Европейская экономическая комиссия
Комитет по внутреннему транспорту
Рабочая группа по перевозкам опасных грузов
**Совместное совещание Комиссии экспертов МПОГ и
Рабочей группы по перевозкам опасных грузов**
**Доклад Совместного совещания Комиссии экспертов
МПОГ и Рабочей группы по перевозкам опасных грузов
о работе его весенней сессии 2022 года*,**

состоявшейся в Берне 14–18 марта 2022 года

Принятые тексты

A. Проекты поправок к МПОГ, ДОПОГ и ВОПОГ для вступления в силу 1 января 2023 года

«6.8.3.2.9.6 Маркировочный знак предохранительных клапанов

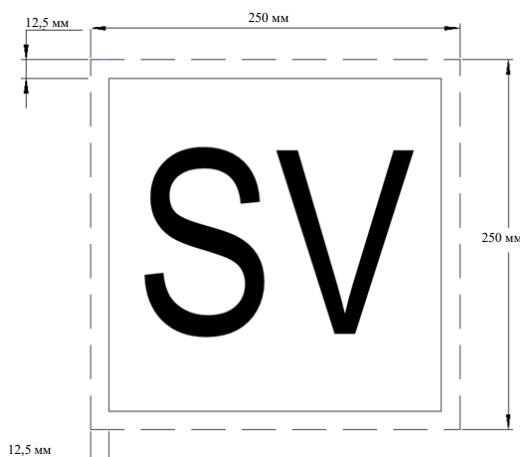
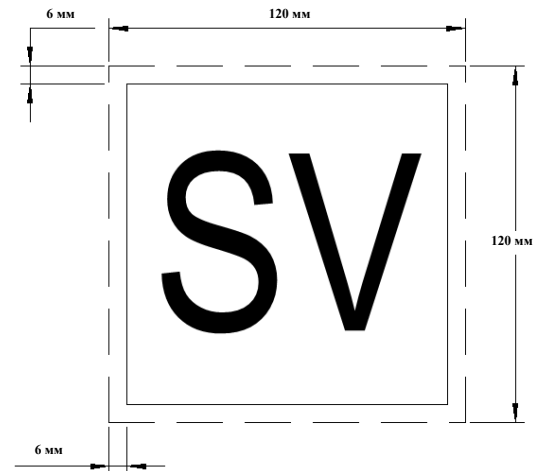
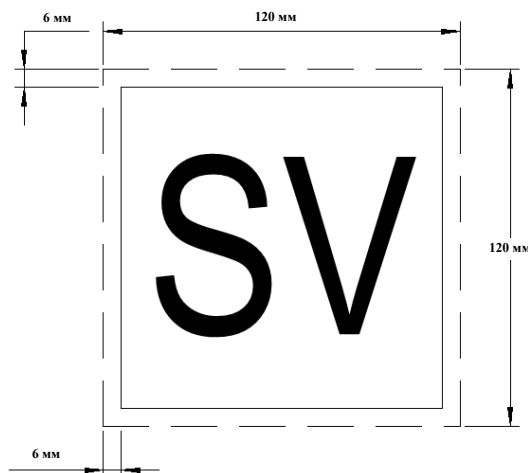
6.8.3.2.9 Включить новый пункт **6.8.3.2.9.6:**

6.8.3.2.9.6.1 На цистернах, оборудованных предохранительными клапанами в соответствии с пунктами 6.8.3.2.9.1–6.8.3.2.9.5, должен размещаться маркировочный знак, указанный в пунктах 6.8.3.2.9.6.3–6.8.3.2.9.6.6.

6.8.3.2.9.6.2 На цистернах, не оборудованных предохранительными клапанами в соответствии с пунктами 6.8.3.2.9.1–6.8.3.2.9.5, не должен размещаться маркировочный знак, указанный в пунктах 6.8.3.2.9.6.3–6.8.3.2.9.6.6.

В случае контейнеров-цистерн вместимостью менее 3000 литров размеры маркировочного знака могут быть уменьшены до не менее 120 мм × 120 мм. Линия, проходящая с внутренней стороны внешней кромки маркировочного знака, должна быть черного цвета, быть параллельна ей и отступать от нее приблизительно на 6 мм. Буквы “SV” должны быть черного цвета, высотой не менее 60 мм и минимальной толщиной линий 6 мм.

вместимостью менее 3000 литров размеры маркировочного знака могут быть уменьшены до не менее 120 мм × 120 мм. Линия, проходящая с внутренней стороны внешней кромки маркировочного знака, должна быть черного цвета, быть параллельна ей и отступать от нее приблизительно на 6 мм. Буквы “SV” должны быть черного цвета, высотой не менее 60 мм и минимальной толщиной линий 6 мм.
